Onderwerp: Verzoek aanvullende gegevens

Op 25 mei 2023 hebben wij uw aanvraag voor een vergunning ontvangen voor het aanleggen van elektriciteitskabels. De aanvraag gaat over de locatie Eldrikseweg, Wehlsedijk in Laag-Keppel. Uw aanvraag is geregistreerd onder kenmerk Z2023-1667. In dit bericht informeren wij u over de behandeling van uw aanvraag.

Situatiekaarten met de boorpunten

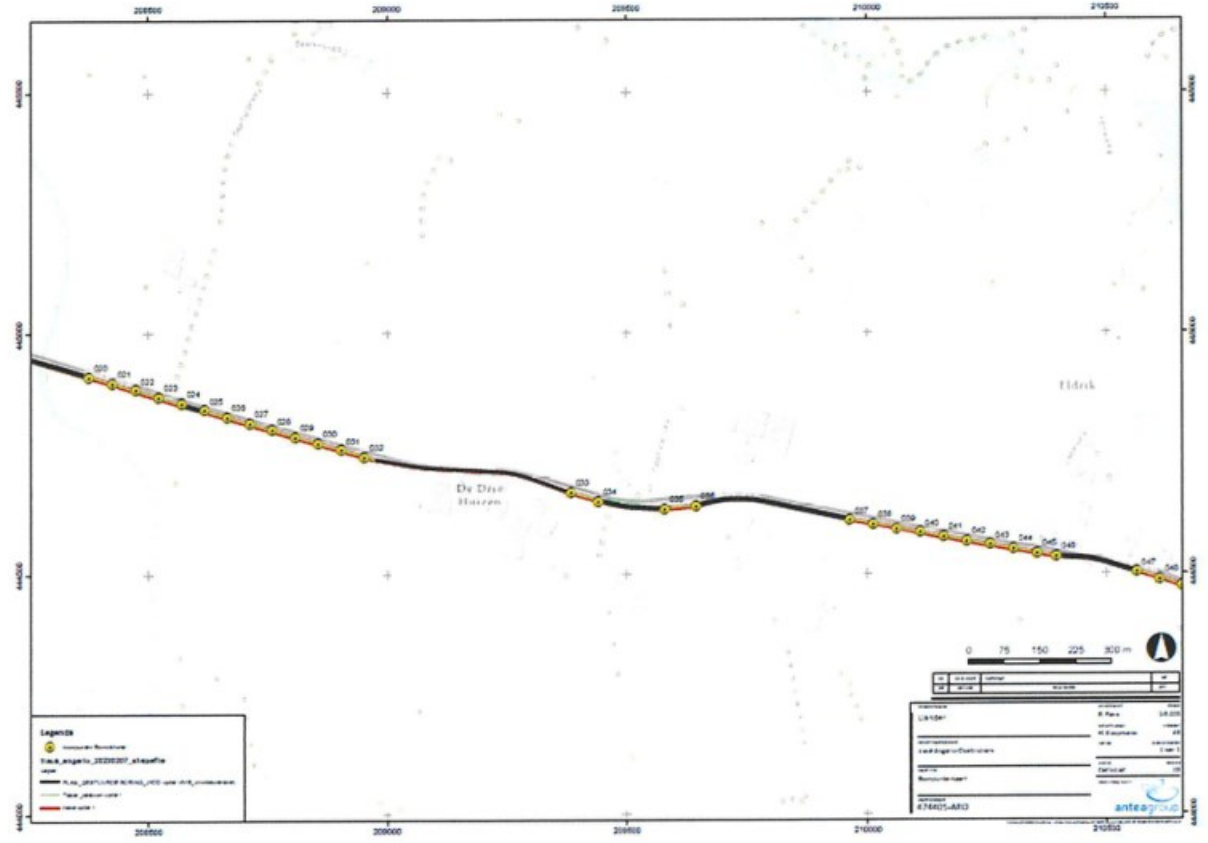
- Archeologische rapportage
 - a. De archeologische onderzoeken zijn nog niet voldoende uitgevoerd, waardoor het tracé nog niet vrijgegeven kan worden op archeologie. Het volgende is nog nodig:

- i. De in- en uitredepunten van de HDD-boringen, hier zijn verkennende boringen noodzakelijk.
 - ii. Het deel dat nog niet onderzocht is omdat er geen betredingstoestemming was (ter plekke van boringen 53 t/m 74). Het advies is om in deze gebieden voorafgaand aan de werkzaamheden alsnog een archeologisch booronderzoek uit te voeren en/of het tracédeel archeologisch te laten begeleiden (hiervoor is een goedgekeurd programma van eisen nodig).

- iii. Het deel tussen boring 44 en 46 (ter plekke van het historisch erf), hier wordt een HDD-boring of een archeologische begeleiding geadviseerd.
 - iv. Tussen boring 33 en 38 zijn archeologische indicatoren (houtschool) aangetroffen, die op een archeologische vindplaats kunnen wijzen. Een groot deel van het tracé tussen boring 33 en 38 wordt al met een HDD-boring aangelegd. Ik adviseer om het gehele stuk tracé tussen boring 33 en 38 met een HDD-boring aan te leggen, zodat versterking van een mogelijke archeologische vindplaats wordt voorkomen. Als dit niet mogelijk is, adviseer ik een archeologische begeleiding bij dit deel van het tracé.
